CONCURSO IDEAS PARQUE DE LA ESTACIÓN DE SILLA

CONSULTAS 7/11/22

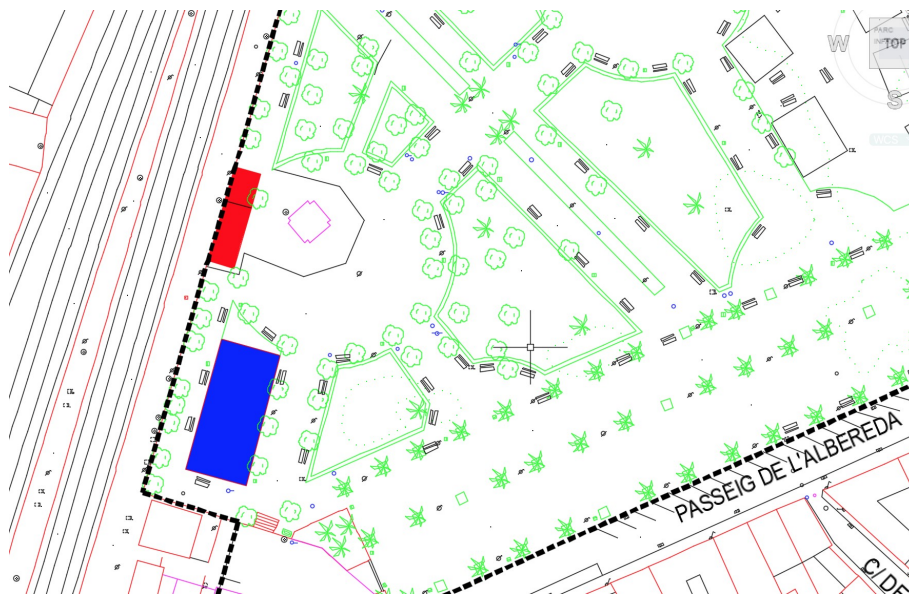
1.- Cuando se hace referencia a "la edificación existente anexa al quiosco", ¿se hace referencia a la que indicamos en color rojo, a la de color azul o a ambas?

La señalada en color azul.
